# 改善箇所説明図

## 基準不適合発生箇所

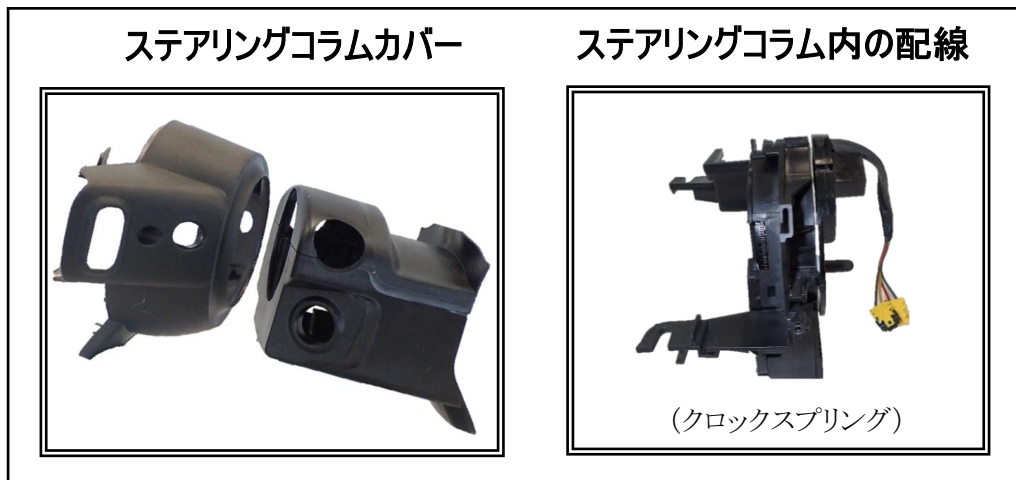
電気装置において、ステアリングコラムの設計が不適切なため、砂塵等がステアリングコラム内に侵入することがある。そのため、ハンドル操作時にステアリングコラム内の配線が砂塵等と接触して断線し、エアバッグ警告灯が点灯して、最悪の場合、衝突時に運転者席側のエアバッグが展開しないおそれがある。または、警音器を操作しても警音器が作動しないおそれがある。

全車両、ステアリングコラムカバー等の関連部品を対策品に交換する。

: 交換部品を示す

識別 : ロアステアリングコラムカバーの固定ボルト頭部に黄色ペイントを塗布する。
